ОБЩИНА ГОЦЕ ДЕЛЧЕВ

изх.№70-00-363(1)
от 20.05.2014 г.

ОТНОСНО: Разяснения по документация за участие в открита процедура за възлагане на обществена поръчка с предмет: „Изграждане на многофункционална спортна зала в гр. Гоце Делчев - УПИ XV-2921 от квартал 98”, открита с решение №371/23.04.2014 г. на кмета на общината, идентификационен номер ГД/2014/ОП/С/13, уникален номер в РОП при Агенция за обществени поръчки 00098-2014-0006, дата на публикуване на обявлението в РОП – 23.04.2014 г.

СТЕННИ ПАНЕЛИ / TFACE MW

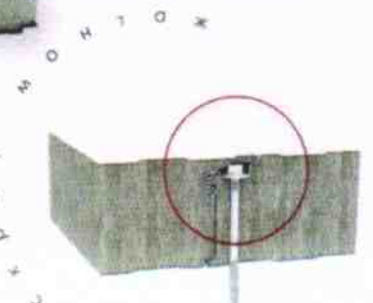
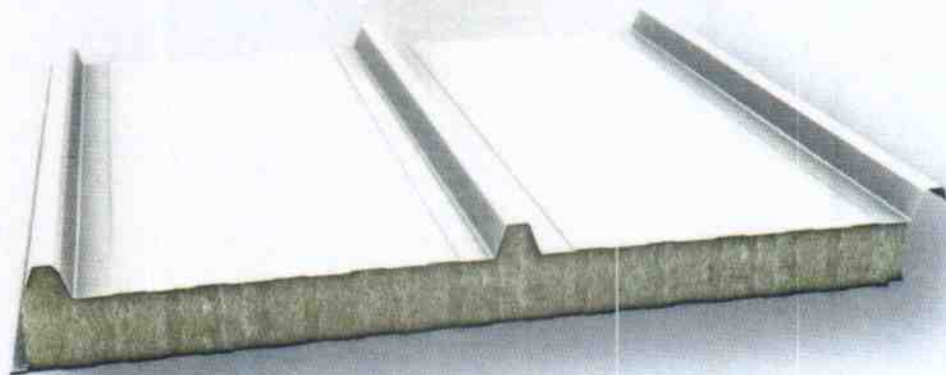
Моля да дадете дебелината на топлоизолационните панели които трябва да се положат по покрива, и по фасадните стени. Моля да ни дадете точен технически детайл на панелите, топлотехнически характеристики и всичко останало с което те се характеризират за да могат да бъдат остойностени коректно. Моля също така да разделите по квадратури панелите които са за покрива и панелите които са за стените, защото покривните и стенните панели са от различен тип, и са на различни цени, като материал.

Дебелината на топлоизолационните панели които трябва да се положат по покрива е 80 мм. Дебелината на топлоизолационните панели които трябва да се положат по фасадните стени е 100 мм.

Квадратурата на покривните панели е 2000 м², а квадратурата на стените панели е 3543 м².

Характеристиките на панелите са съгласно приложените извадки от каталог на Технопанел. От каталога трябва да се използват само техническите характеристики, а не марката на панелите.
